DEUTSCHES INSTITUT FÜR BAUTECHNIK

Bescheid

die Änderung und Verlängerung der Geltungsdauer
der allgemeinen bauaufsichtlichen Zulassung vom 21. November 2002

Brandschutzverglasung "Thermostop"
der Feuerwiderstandsklasse F 30 nach DIN 4102-13

Anlage ÄV 1
zum Änderungs- und
Ergänzungsbescheid
vom 28. FEB. 2007
zur Zulassung Nr. Z-19.14-1128
vom 21. November 2002

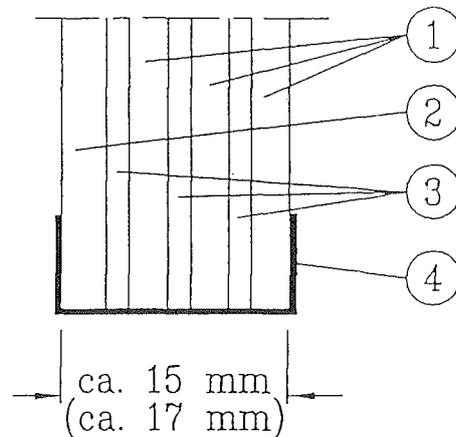
4. Die Anlage 15 der allgemeinen bauaufsichtlichen Zulassung wird ersetzt durch die Anlage ÄV 1 dieses Bescheids.

Verbundglasscheibe "Pilkington Pyrostop-Typ 30-10"

- ① Floatglasscheiben, klar, ca. 2,6 mm dick
- ② wie ①
- ③ Natrium-Silikat, jeweils ca. 1,5 mm dick;
die Zusammensetzung ist beim
Deutschen Institut für Bautechnik hinterlegt.
- ④ Klebeband;
die Zusammensetzung ist beim
Deutschen Institut für Bautechnik hinterlegt.
